FR1-1

FR2-2

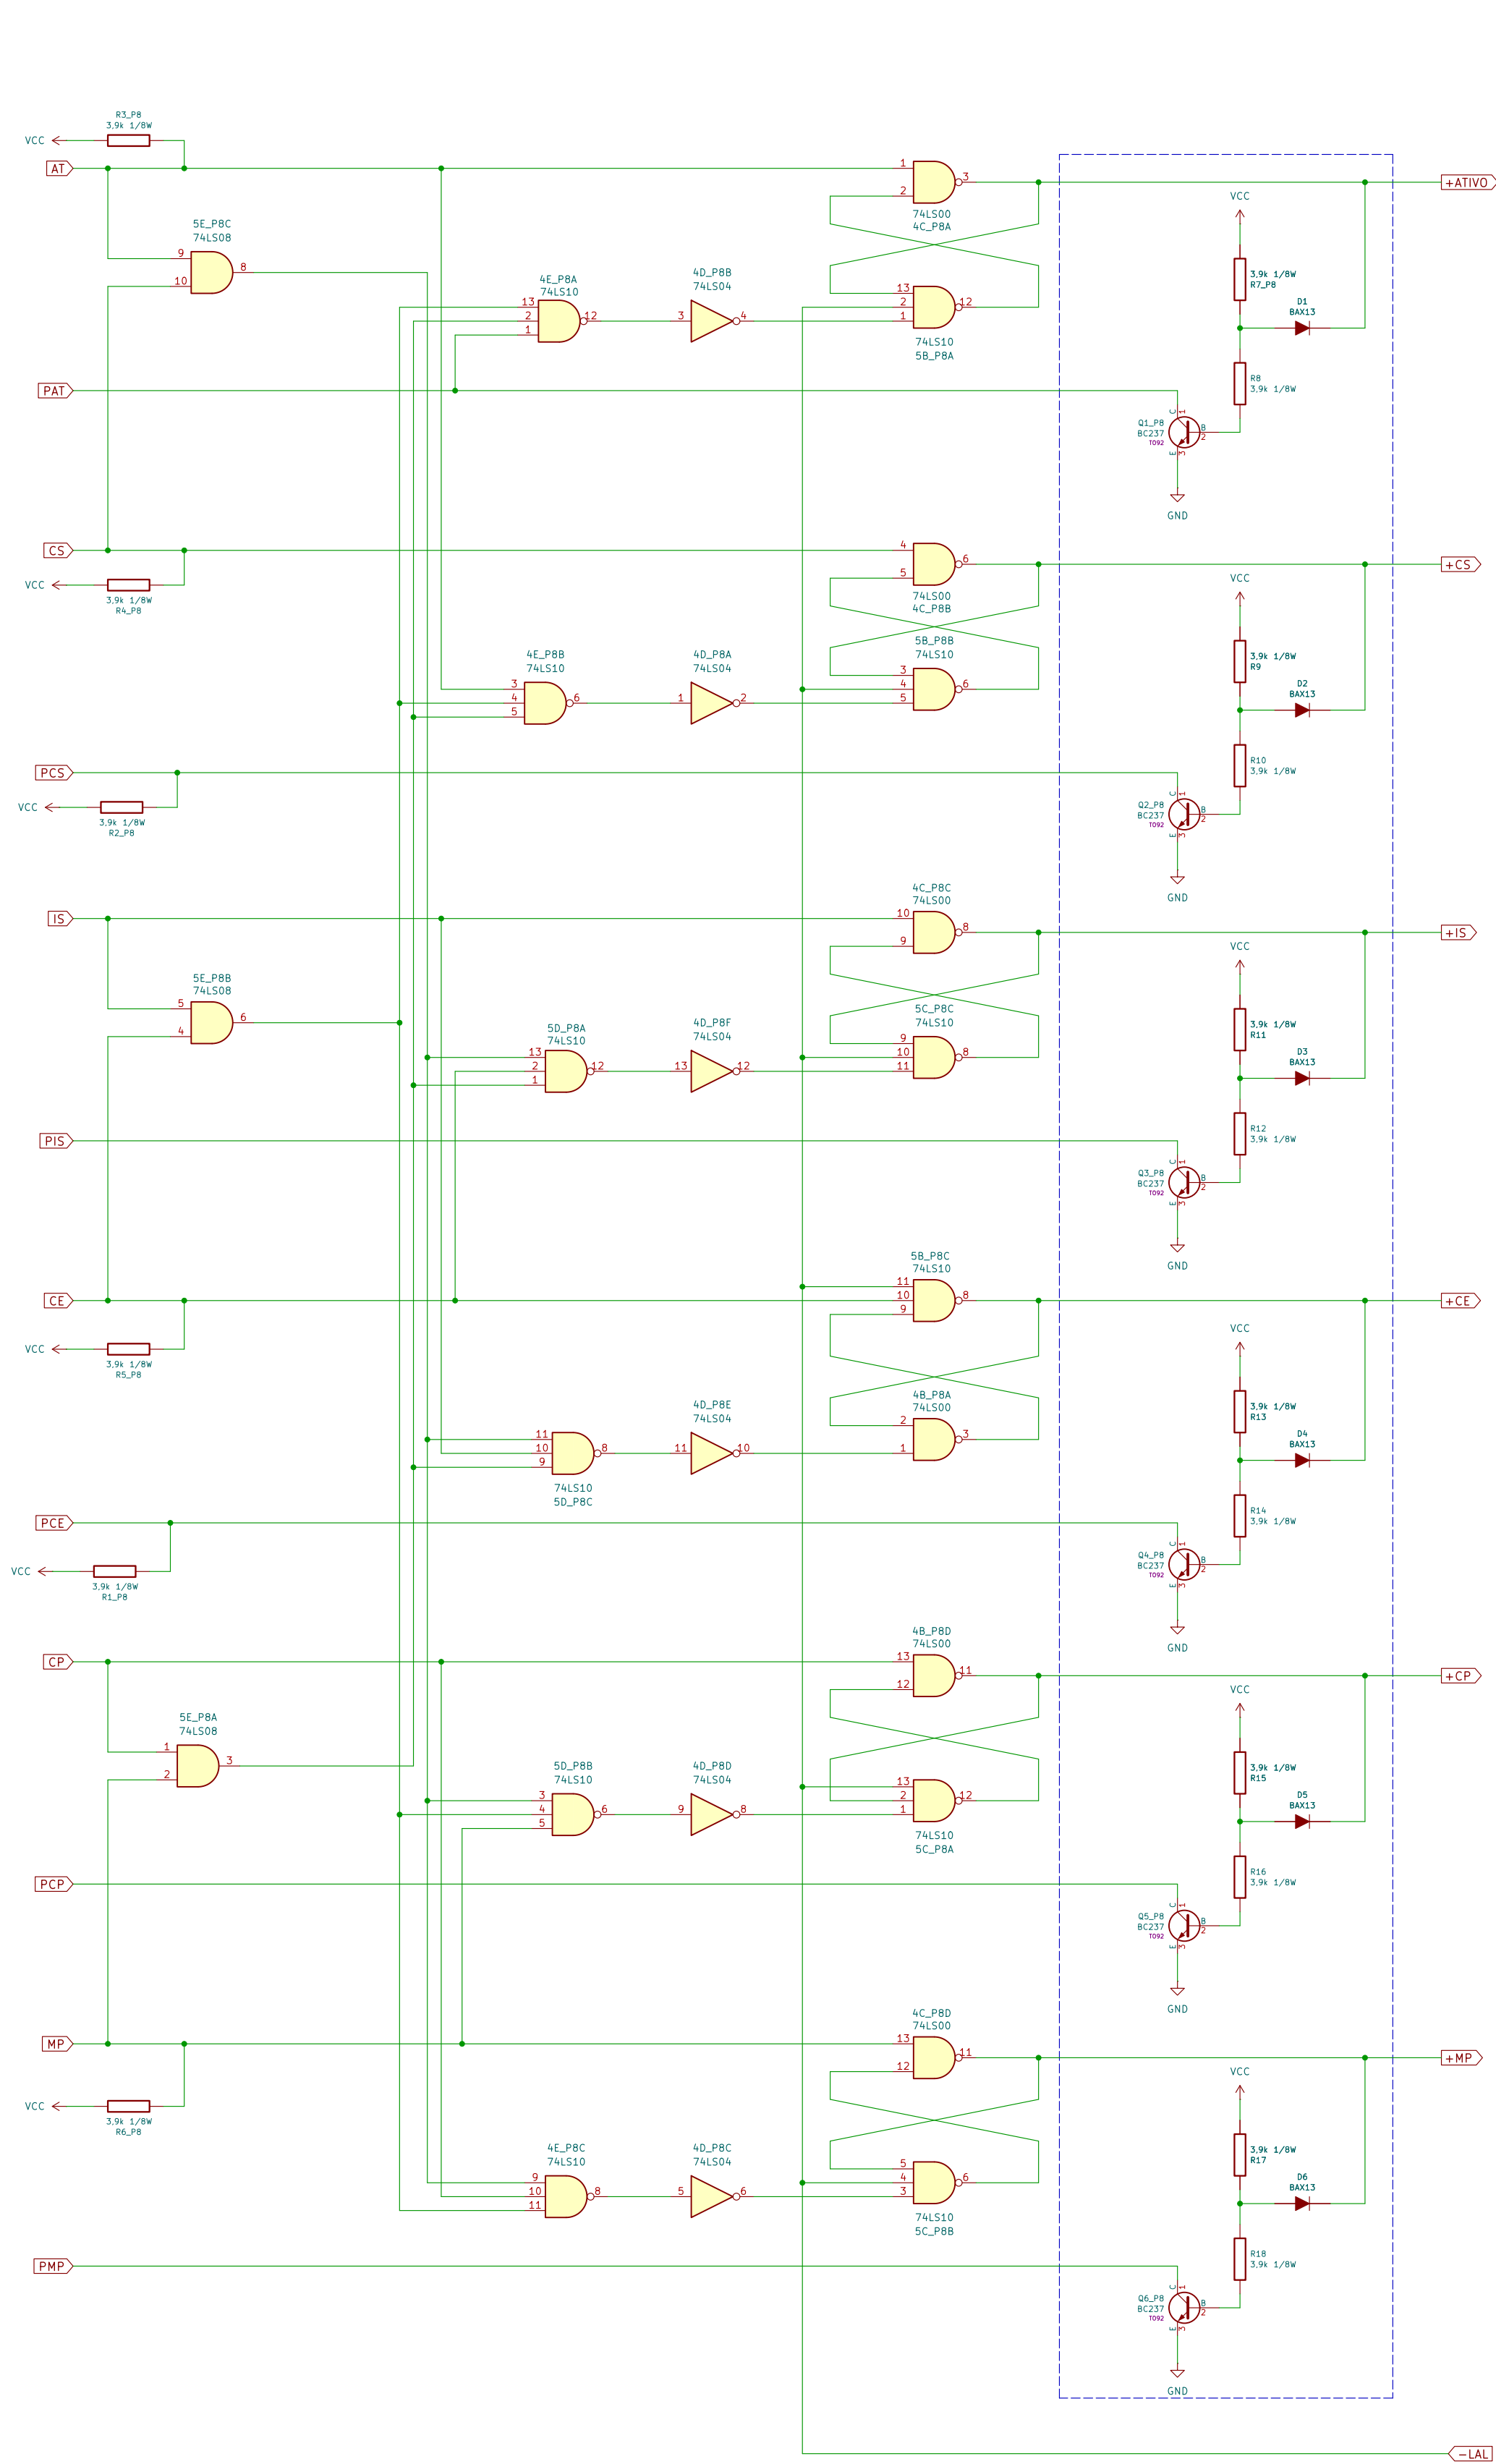
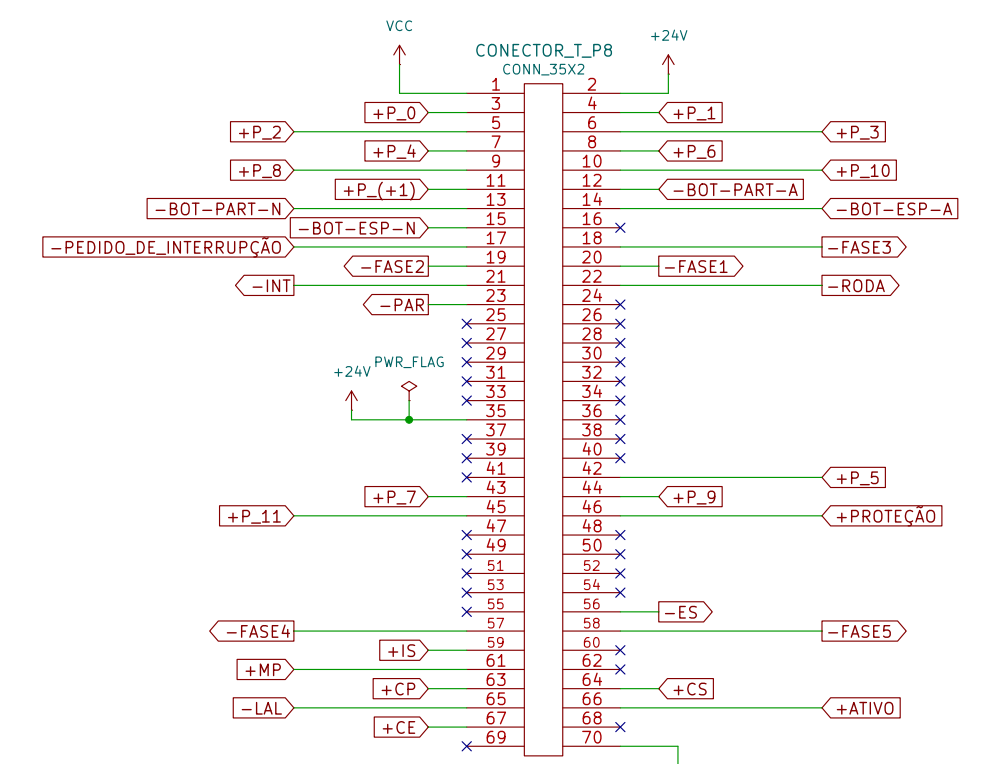
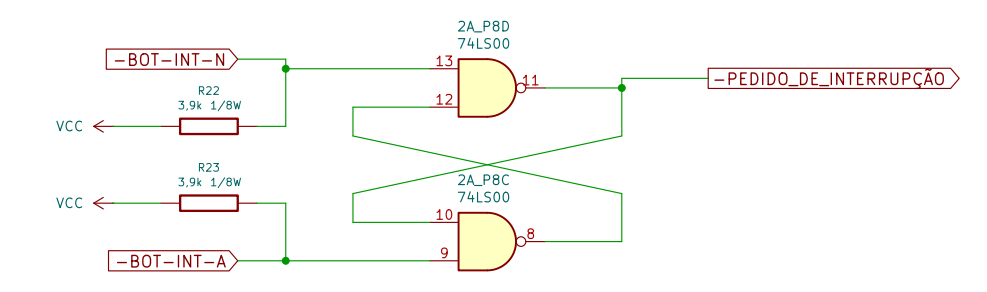
(!) Isso aparenta estar errado.
Há ainda 2 unidades disponíveis na pastilha 4B.
Por que não usa-las aqui?
